EY Type-A 再インストールにおける
CRYOケーブル固定方法の変更について

BF下のケーブル固定方法

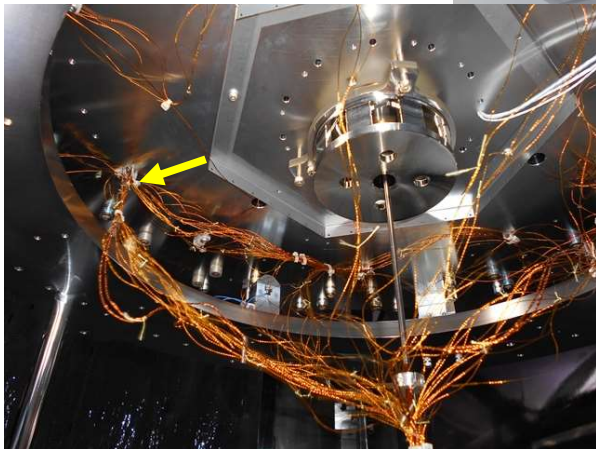
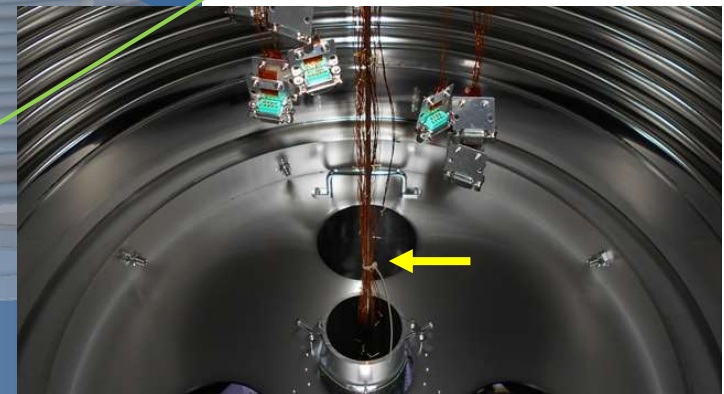
(1) BF側面
PEEK板押さえ
変更なし

(2) BF底面
PEEKタイ+アンカー
変更なし

(3) BF下部
ロッドに直巻きから、専
用の配線固定器具へ変更
詳細次頁

(4) コルゲート管内部
PEEKタイによる絞り
変更なし

現在のBF下部の固定方法

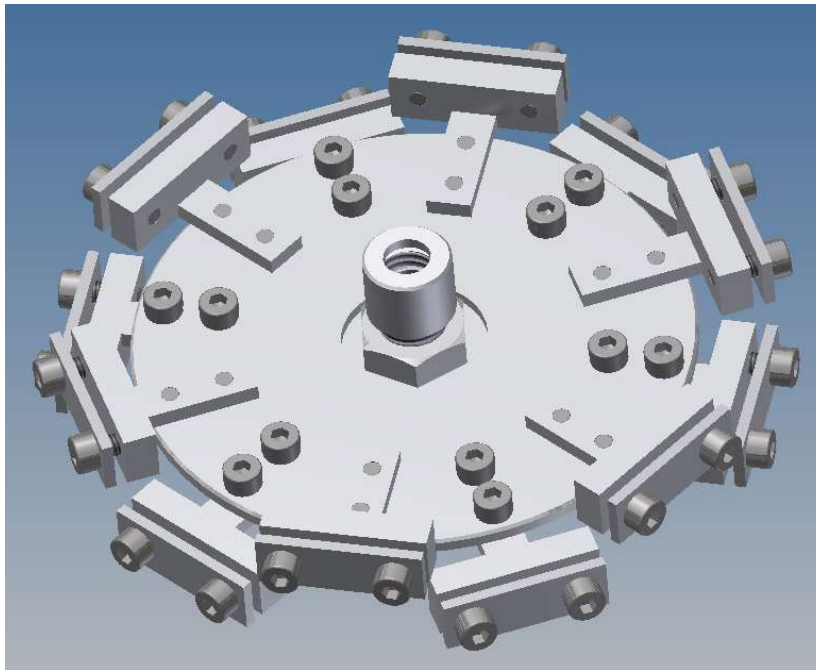
- ロッドにカプトンシートを巻く（PEEKタイで固定）
- カプトンシートの上にケーブルを束ねてPEEKタイで上下2か所を固定

問題点：

PEEKタイをかなり強く締める必要がある
(ずり落ちてしまう)

固定方法の変更

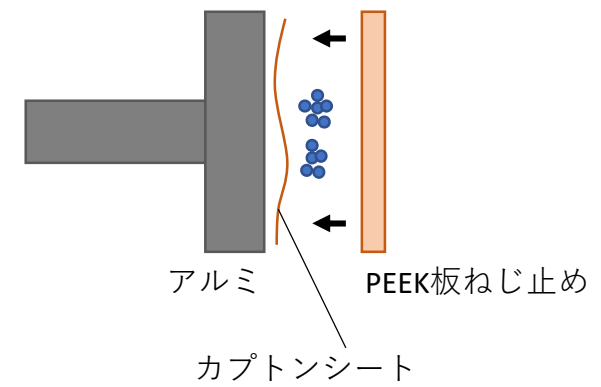
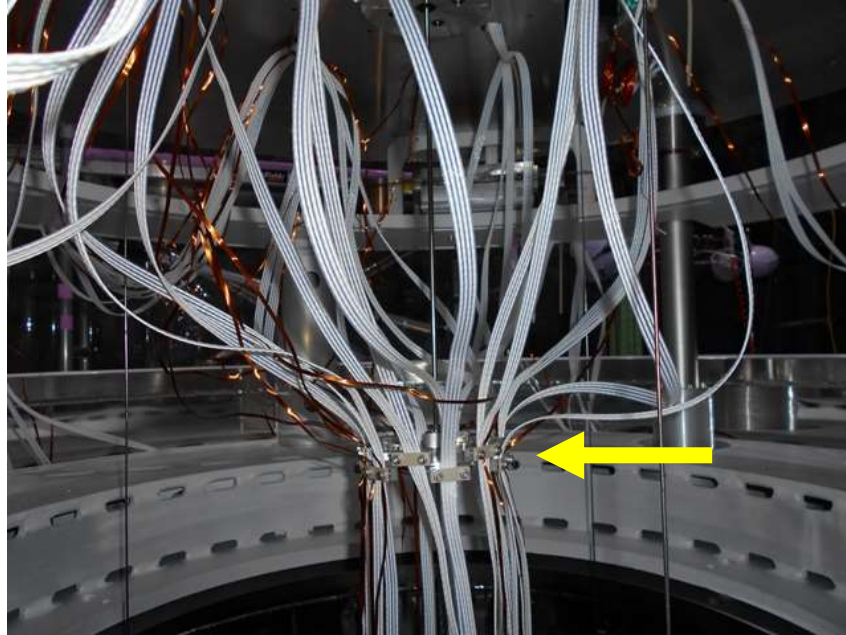
スモールヘキサゴン
(ロッドに固定可能)

ケーブルの固定
